监理通知单

工程名称：泰顺兴农 30MW 农林光互补光伏小康项目

编号：ZJL-ZJTS-008

事由：关于施工质量事宜

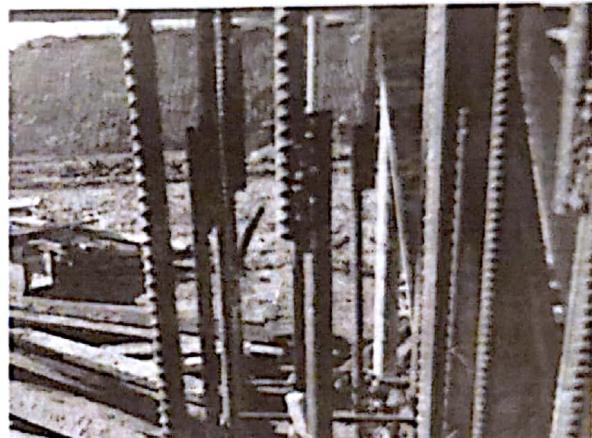
- 1、开关站电控楼立柱钢筋上端未作锚固筋，存在质量隐患，不符合国家规范要求，现要求立即整改。
- 2、钢筋焊接工艺不符合国家规范要求，现要求立即整改。

望你部高度重视以上问题，落实整改，限一天内回复。
